Expediente: **056070425487**
Radicado: **RE-02869-2024**
Sede: **SANTUARIO**
Dependencia: **Grupo Recurso Hídrico**
Tipo Documental: **RESOLUCIONES**
Fecha: **01/08/2024** Hora: **10:09:30** Folios: **13**

POR MEDIO DE LA CUAL SE MODIFICA UN PERMISO DE VERTIMIENTOS Y SE ADOPTAN OTRAS DETERMINACIONES

Asunto: Modificación Permiso de Vertimientos.

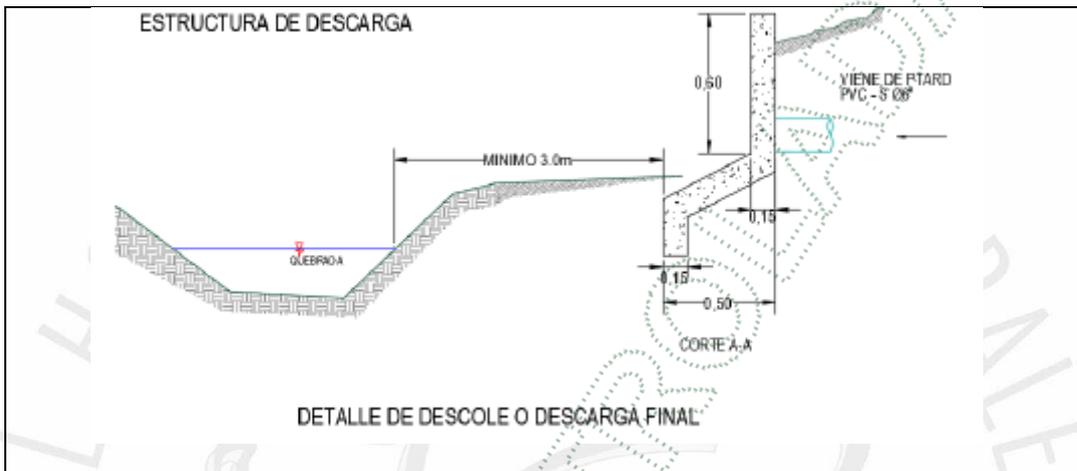
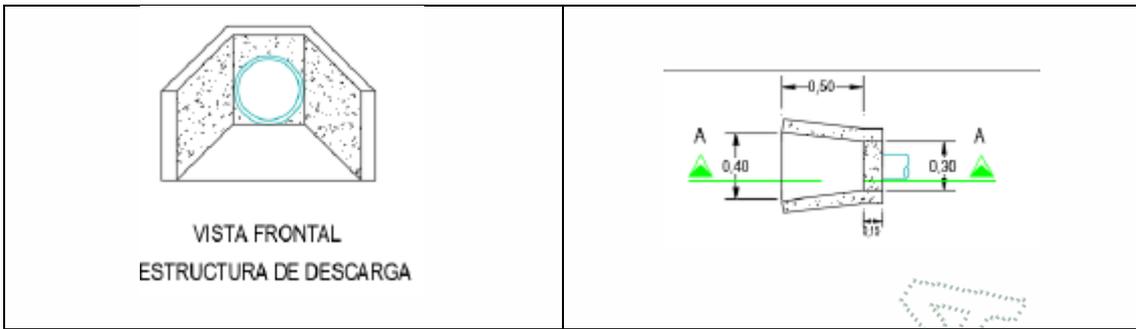
“(…) Se llevó a cabo la modelación de contaminantes para un tercer escenario de simulación, donde se valoró la contingencia supuesta de vertimiento de aguas residuales sin proceso de tratamiento y caudal mínimo (caso hipotético). En este caso para la fuente hídrica en el kilómetro 10,91 (distancia crítica) se obtuvieron resultados de DBO5 igual a 20,68 mg/L; y la disponibilidad de OD en este punto fue de 2,94 mg/L; estos resultados comprueban afectación tolerable para un episodio puntual presentándose la contingencia de vertimiento sin tratar. Los valores obtenidos en este escenario para la longitud de la corriente de la quebrada sin nombre hasta encontrarse con una de otro orden (89 m) fue de 6,12mg/l para el oxígeno disuelto y 41,44 mg/l para la DBO5.

Lo cual evidencia una baja afectación en la quebrada ante el evento simulado sin tratamiento y caudal mínimo; esto debido a la buena disponibilidad de oxígeno inicial y la alta capacidad de dilución de la quebrada. Donde se es posible afirmar que esta cuenta con una buena capacidad de asimilación y dilución de la carga orgánica contaminante medida como DBO5 y reflejada en la disponibilidad de oxígeno disuelto.

Es importante recalcar que No se evidencia anoxia en ningún punto de la quebrada durante este escenario, el cual es el más crítico debido a las condiciones de bajo caudal y alta carga orgánica asociadas a un evento hipotético de agua residual sin tratamiento.” (…)
